改善箇所説明図

パーキングブレーキ

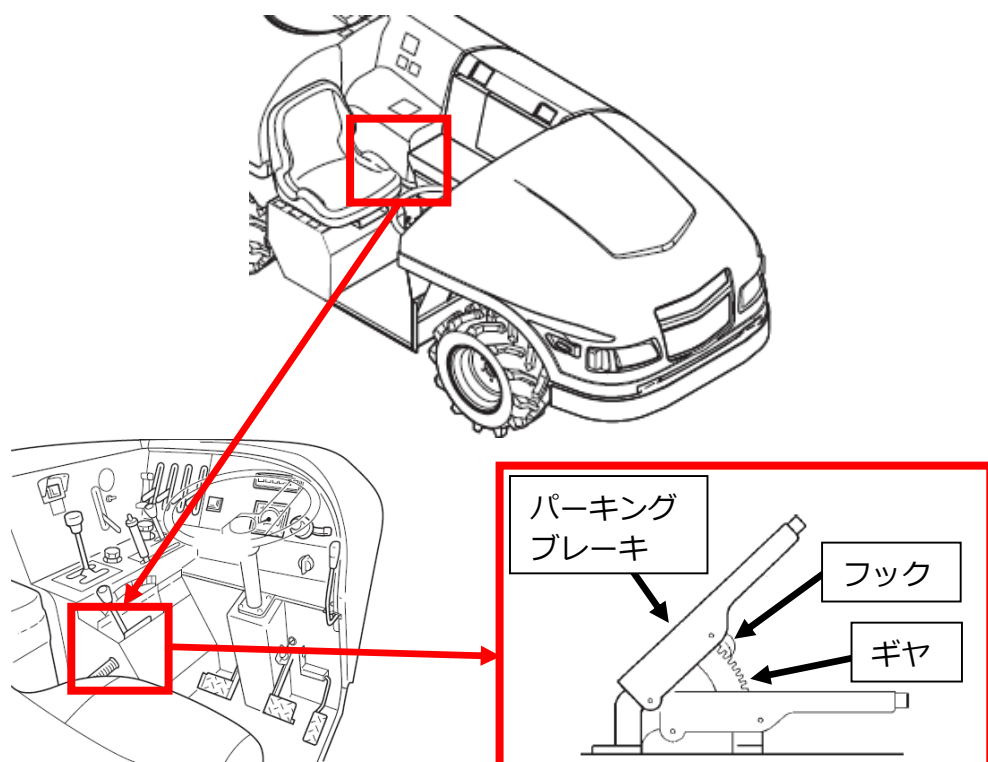
農業用薬剤散布車のパーキングブレーキの設計が不適切なため、フックとギヤの噛み合わせが不適切になり当該フックが変形する場合がある。そのため、そのままの状態で使用を続けるとフックとギヤが噛み合わず、最悪の場合、パーキングブレーキが解除され駐車出来なくなるおそれがある。

全車両、適切に噛み合うパーキングブレーキへの交換を行う。
